■2章 自走式高所作業車 バッテリータイヤ 29ページ 概略仕様 JLG2630ES

■2章 自走式高所作業車 バッテリマストブーム 36ページ 作業範囲図 MB26J

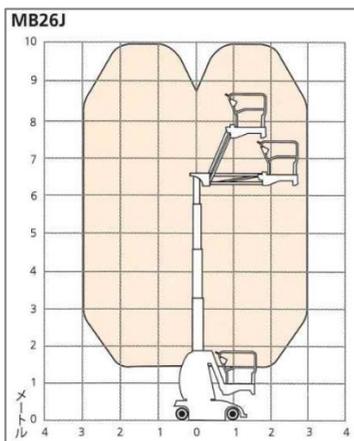
MB26J
最大床高の位置訂正
【正】 7.8m
